CONVÊNIO Nº 841122/2016 – EDITAL DE LICITAÇÃO – CONCORRÊNCIA Nº 046/2020

OBJETO 01 - REFORMA DA UNIDADE DE DIÁLISE DO 3º PAV DO PAVILHÃO DALTRO FILHO, HOSPITAL SANTA CLARA

ESCLARECIMENTO Nº 01

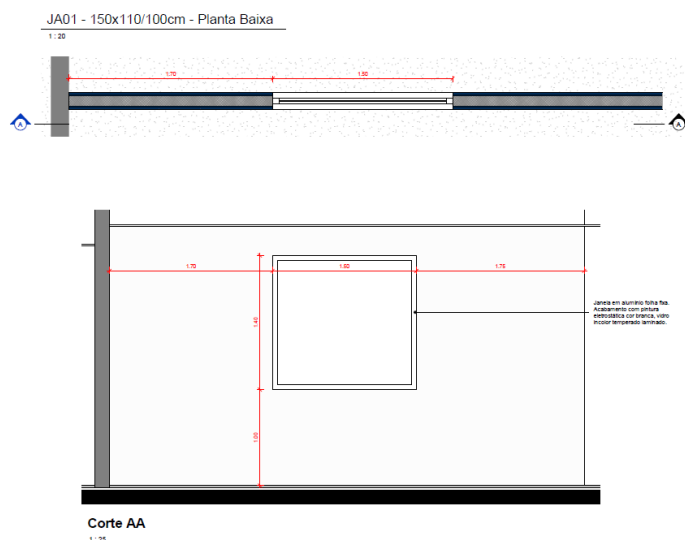
Item 01 – Qual a espessura de vidro devemos considerar para esquadria abaixo? Não encontramos a informação nos arquivos disponibilizados.

Deve ser considerado vidro translúcido de 4 a 5mm.
